D O D A T E K Č . 1 K E S M L O U V Ě O D Í L O

Rekonstrukce opěrné zdi a komunikace II/143 v průtahu Křemže

Změnový list č. 1

Název: **Rozšíření opatření BOZP – záchytný systém**

Obrázek 2: zřícené kusy kamenů a betonů do koryta potoka

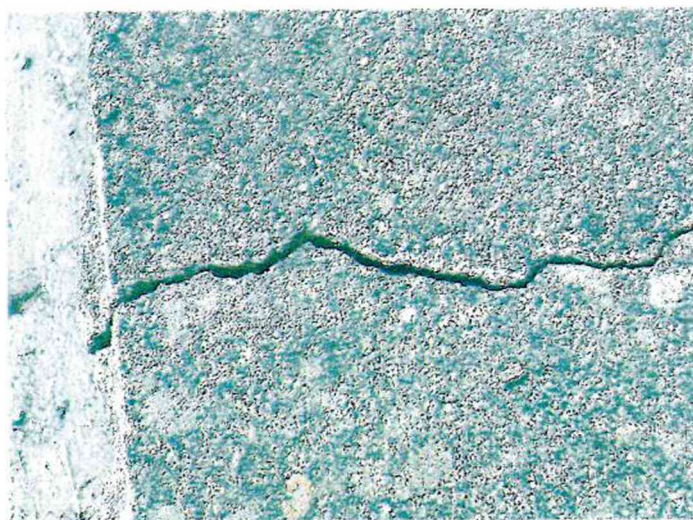
V rámci projektu „Rekonstrukce opěrné zdi a komunikace II/143 v průtahu Křemže“ bude vybouraná stávající opěrná stěna a vystavěna nové monolitická stěna. Generální zhotovitel doporučuje provést následující opatření a to v důsledku samovolné eroze a nesoudržnosti stávající opěrné zdi, ke kterému dochází prováděním zemních prací, prací zvláštního zakládání a bouracích prací, které se však zatím neprovádějí v řešené oblasti (tam, kde bude instalován záchytný systém) – tzn. aniž by docházelo k rozbourávání stávající opěrné zdi přímo v místě, ve kterém je záchytný systém řešen, tak je stávající opěrná stěna samovolně rozvolňována a již teď hrozí značné nebezpečí třetích osob a na majetku. Stávající opěrná stěna je na mnoho místech popraskaná a již na níže položených částech (směrem na Chlum) došlo k samovolnému rozpadu opěrné stěny a zřícení velkých kusů kamenů a betonů ze svahu ke korytu potoka – vše je doloženo v přiložené fotodokumentaci.

Záchytný systém bude namontovaný v těsné blízkosti nemovitostí - č.p. 86 a 128 a pozemků - parcelní čísla: 31, 32, 33, 34, 35, 36, 37, 30/2 v katastrálním území Křemže. V těchto místech hrozí extrémní nebezpečí pádu úlomků stávající opěrné zdi.

Součástí změnového listu č. 1 je oceněný výkaz výměr, návrh rozšíření BOZP záchytným systémem od statika. Změnový list č. 1 zahrnuje odborné práce horolezeckých specialitů, za asistence jeřábové techniky a další stavební mechanizace, kteří provedou vrty pomocí vrtacích kladiv (permonů) do skalní stěny, vyhotovení a osazení trnů z oceli, které budou zainjektované cementovou maltou až do únosného podloží, osazení sloupků pro ukotvení záchytného materiálu, montáž záchytného materiálu, montáž a dodávka ztužujících lan. S ohledem na zjištěnou geologii na každém z pozemků a individuálním řešením (změna rozteče injektovaných trnů, změna sklonu trnů, statické vyvázání trnů ocelovými lany) bezpečnostního systému.

Součástí řešeného rozšíření BOZP bude také dodávka a montáž ochranné geotextilie, která zabrání úniku drobných úlomků, jenž budou menší než oka samotné pevnostní sítě. Po dobu bouracích prací stávající opěrné stěny a výstavby nové monolitické opěrné stěny budou probíhat udržovací práce a potřebné úpravy a opravy, které zajistí funkčnost záchytného systému po celou potřebnou dobu včetně revidování všech použitých zařízení, dále pak výměn jednotlivých částí při zatížení a tedy splnění účelu zařízení. Po dokončení výše zmíněných prací, které by mohly vést k újmě třetích osob nebo jejich majetku, bude záchytný systém demontován a terén uveden do původního stavu. Veškeré práce budou provedené horolezeckými specialisty s potřebnými oprávněními. Celková výměra záchytného systému je 300 m².
